3003 Berne, le 2 juin 2015

Aéroport de Bressaucourt

Approbation des plans

Construction d'un parking en dur pour avions et d'un revêtement hydro-carboné en complément de l'actuelle surface de stationnement

Figure 3 Extrait du manuel de l'ACI Apron Markings and Signs Handbook

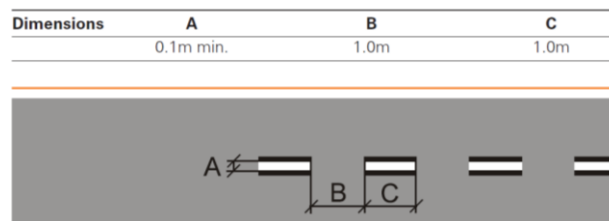
Les caractéristiques exactes des lignes de roulage ne sont pas vraiment visibles sur le plan remis. Il conviendra d'appliquer les dimensions préconisées par le manuel de l'ACI Apron Markings and Signs Handbook. On pourra renoncer à la bordure noire puisque les marques seront disposées sur une surface asphaltée et non sur une surface bétonnée :
